改善箇所説明図

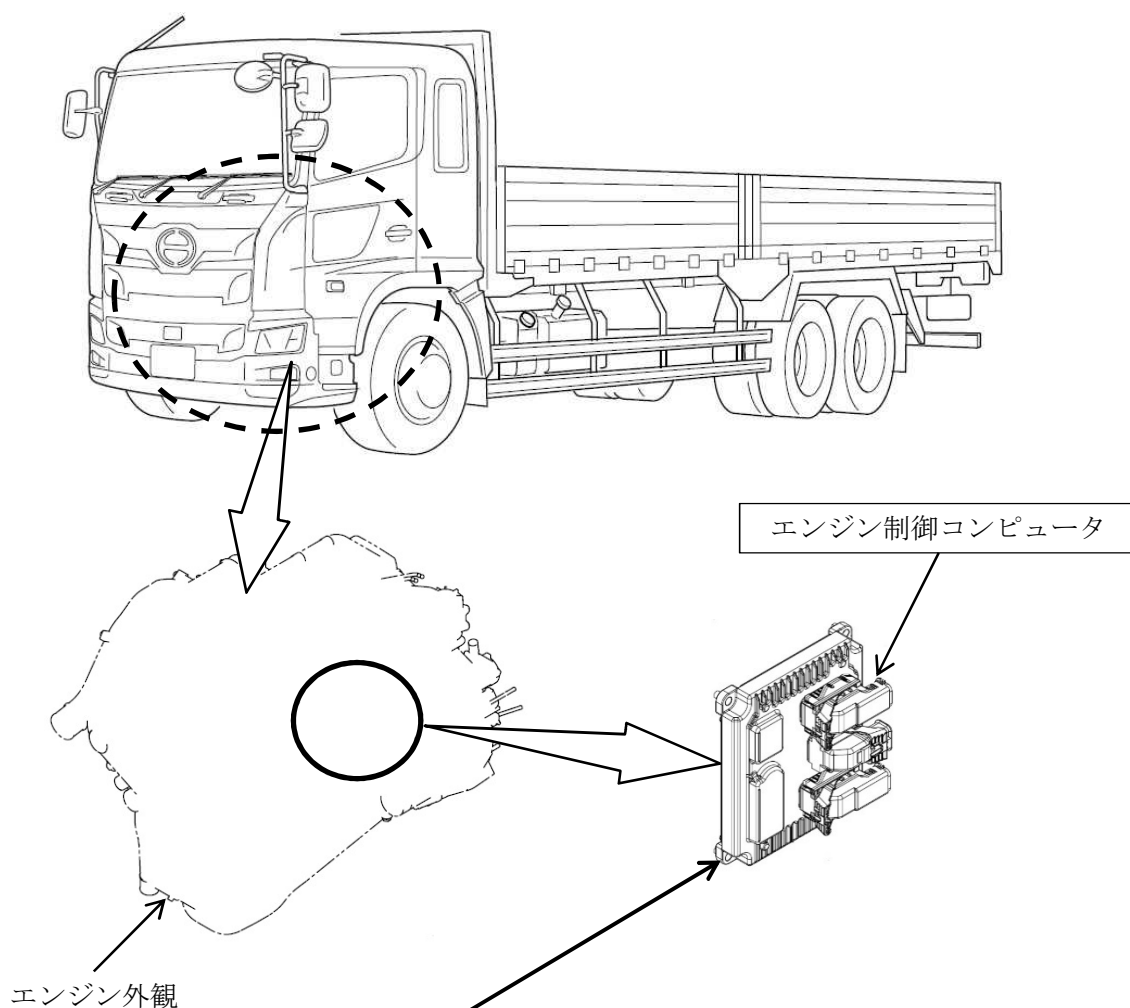
注：□はプログラムを書き換える部品を示す。

エンジン制御コンピュータにおいて、始動時の回転数制御が不適切なため、オイルポンプの性能ばらつきやエンジンオイルの量により、油圧が発生しないものがある。そのため、油圧警告灯が点灯し、そのままアイドル回転を続けると軸受部が損傷して、異音が発生するとともに、エンジンが停止するおそれがある。

全車両、エンジン制御プログラムを対策プログラムに書き換える。なお、油圧警告灯点灯履歴があるものについては、異音・振動、オイル状態及びメタル摩耗粉の有無を点検し、異常が認められるものはエンジンを新品に交換する。

識別：改善済車両には、ネームプレートに黄色ペイントを塗布する。
